Oggetto: [ID: 9900] Aeroporto di Firenze. Project review del Piano di Sviluppo Aeroportuale al 2035. Procedimento di VIA/VAS integrato, ai sensi dell'art. 6 comma 3-ter del D.Lgs.152/2006 - Fase di VIA. Comunicazione procedibilità istanza, Responsabile del procedimento, e pubblicazione documentazione – **Invio contributo**

CONSORZIO DI BONIFICA 3 MEDIO VALDARNO

Figura 1: Estratto da elaborato "0728_FLR-MPL-PSA-OIE3-011-IL-DG_Coll_Scar_Cassa_Orient"

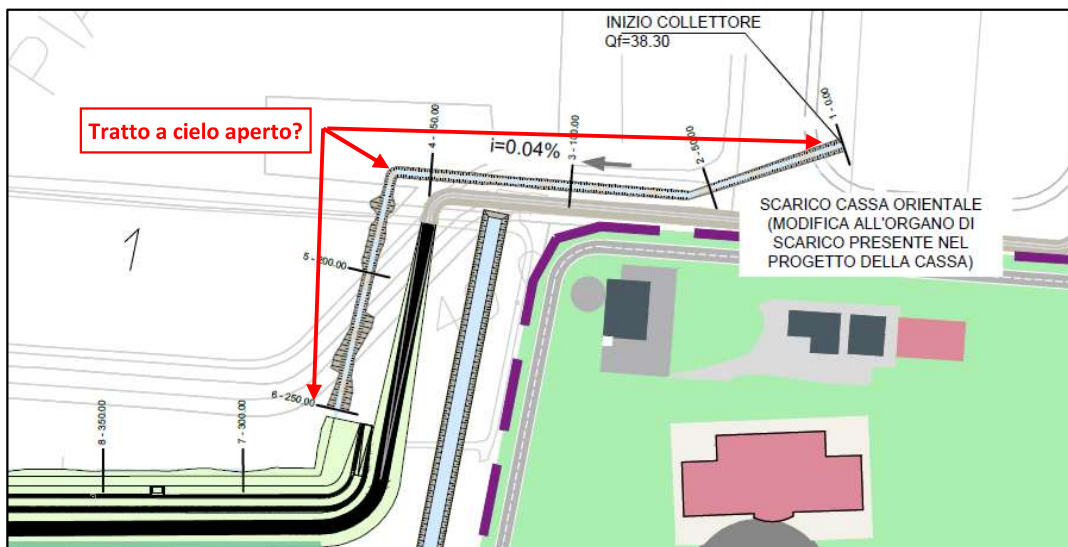
- Nell'elaborato "0728_FLR-MPL-PSA-OIE3-011-IL-DG_Coll_Scar_Cassa_Orient" il primo tratto del nuovo collettore di scarico della prevista cassa sul Canale di Cinta Orientale, sembra essere a cielo aperto (si veda *Figura 1*). Considerando che dalla sezione 6 – 250.00 il collettore può trovarsi a dover lavorare in pressione (in funzione dei battenti di cassa e del Fosso Reale), si richiede che anche il primo tratto sia tombato o in alternativa che siano realizzate opere che garantiscano la totale chiusura idraulica (argini e/o muri) in funzione delle quote attese in cassa e nel Fosso Reale.
